## 关于《南方电网公司10kV及以下业扩受电工程典型设计图集（东莞2019年细化版）》的情况说明

为适应东莞地区经济和社会发展的需求，以《南方电网公司 10kV 及以下业扩受电工程典型设计（2018 版）》为蓝本，根据东莞地区公共配网设备的运行情况，和东莞供电局、各设计单位、各设备制造厂家、各电气安装单位、各维保单位、各用电单位等大量宝贵意见，依据相关设计规程、规范、国家标准、行业标准等要求，对南网典设部分章节、设备元器件的选型要求进行了细化，制定了《南方电网公司 10kV 及以下业扩受电工程典型设计图集（东莞 2019 年细化版）》。具体内容说明如下：

CSG/DG-2018-10YK-GP-05

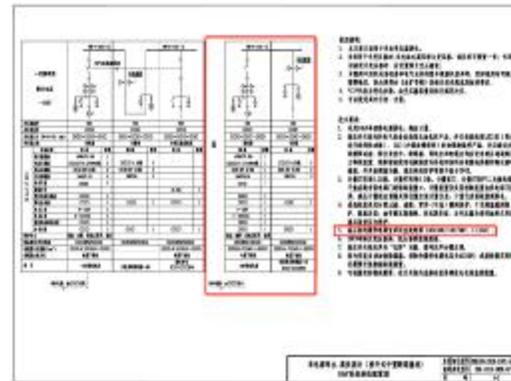
1. G1 进线柜真空断路器采用 1250/31.5kA，南网典设图集中对固定柜的进线采用断路器为 630A/20kA；差异较大。

2. 技术要求“4.断路器开关操作机构可手动/电动操作。采用电动操作时高压柜操作电源宜采用直流电源（DC220/110V/48V，□□AH），当配直流电源装置时可免除进线 PT；当采用交流操作电源时，需要安装进线 PT”。高压进线柜断路器 PT 不应去除。当有单独的 PT 柜时，进线柜内 PT 可以去除。

1. G1 进线柜真空断路器改为□□ A/□□ kA

2. “4.断路器开关操作机构可手动/电动操作。采用电动操作时高压柜操作电源宜采用直流电源（DC220/110V/48V，□□AH）”。

3. 增加一种无 G3 柜方案。

CSG/DG-2018-10YK-GP-20,21

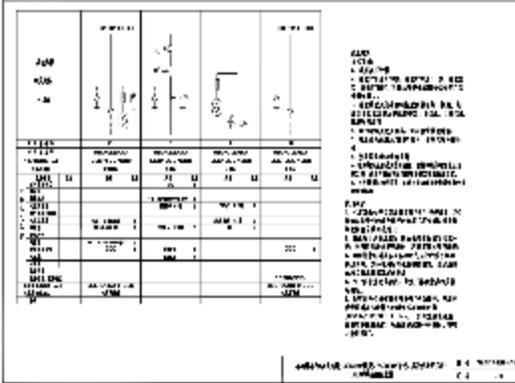
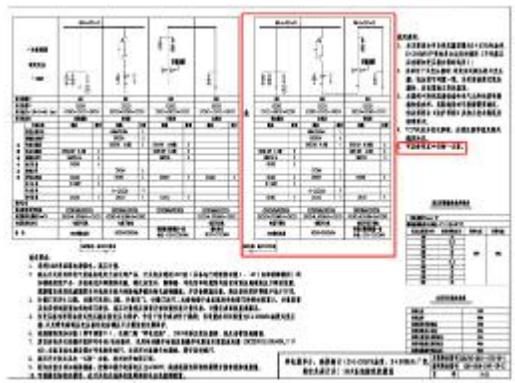
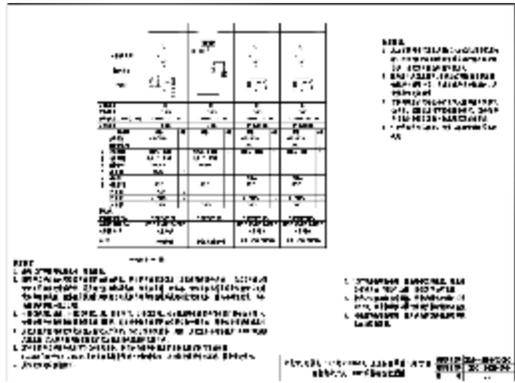
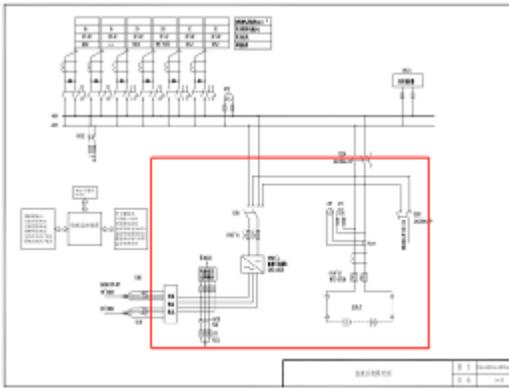
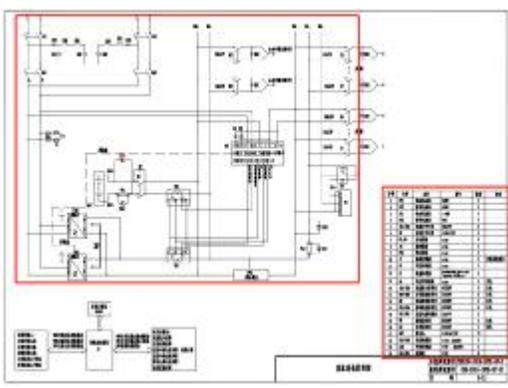
未考虑一般制造厂家都没有上出线开关柜型式试验报告的现状。

将母线槽连接改为电缆连接。

在东莞业扩工程实践中大多数上出线高压柜均没有型式试验报告。

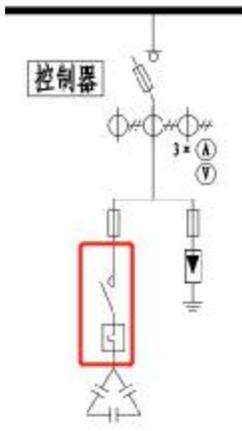
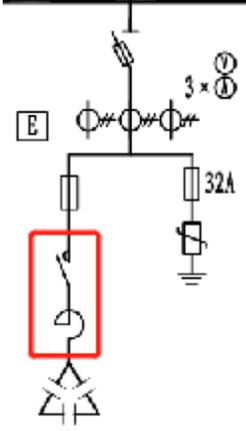
11	CSG-2018-10YK-GP-23	CSG/DG-2018-10YK-GP-23			根据东莞常用的做法增加一种方案。
12	CSG-2018-10YK-GP-24	CSG/DG-2018-10YK-GP-24	 <p>当进线开关不是断路器时，出线开关最多 2 台，但 G3、G4、G5 柜最少有 3 台柜。</p>	 <p>删掉 G5 柜。</p>	根据 DLT 5725-2015《35kV 及以下电力用户变电所建设规范》7.3.1 第 2 款（单台油浸式变压器容量为 630kVA 及以下或干式变压器容量为 1250kVA 及以下，且变电所变压器不超过 2 台时，变电所进线可采用断路器或负荷开关，变压器可采用断路器或负荷开关-熔断器组合电器）进行细化，将干变 1250kVA 修改为 800kVA，且南网典设 CSG-2018-10YK-GP-04 的使用说明 1 中，也是这样规定的。

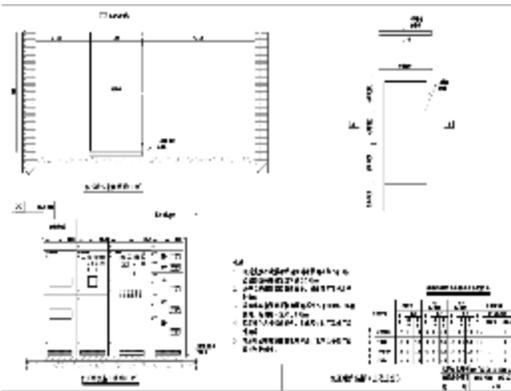
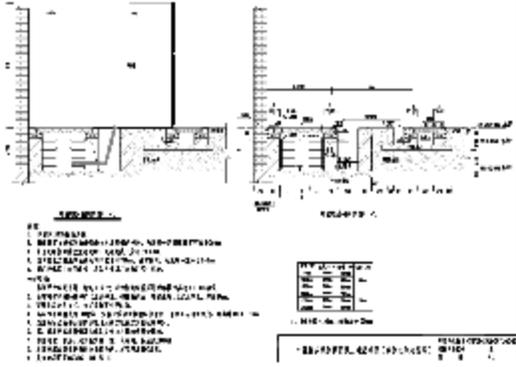
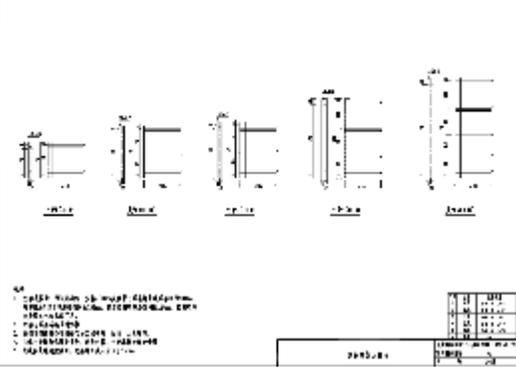
2	CSG-2018-10YK-AZ-05	CSG/DG-2018-10YK-AZ-05			<p>很多固定式断路器柜为空气绝缘柜，需要在柜后进行维护。</p>
3	CSG-2018-10YK-AZ-08	CSG/DG-2018-10YK-AZ-08			<p>1. 根据施工单位反馈意见进行细化。 2. 根据施工单位反馈意见进行细化。</p>

很多固定式断路器柜为空气绝缘柜，需要在柜后进行维护。

改为柜后留有通道。

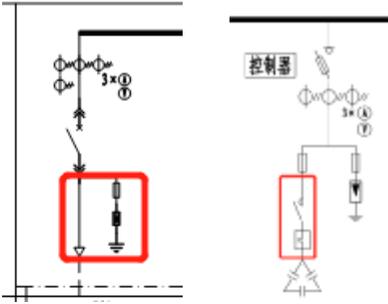
1. “干式变压器安装侧视图（电缆下出）”中弯管画法在工程中实践难以固定，且该图仅适用变压器宽面推进。  
2. 缺少“干式变压器安装侧视图(电缆下出，变压器窄面推进)”。

1. 修改“干式变压器安装侧视图（电缆下出）”。  
2. 增加“干式变压器安装侧视图(电缆下出，变压器窄面推进)”。
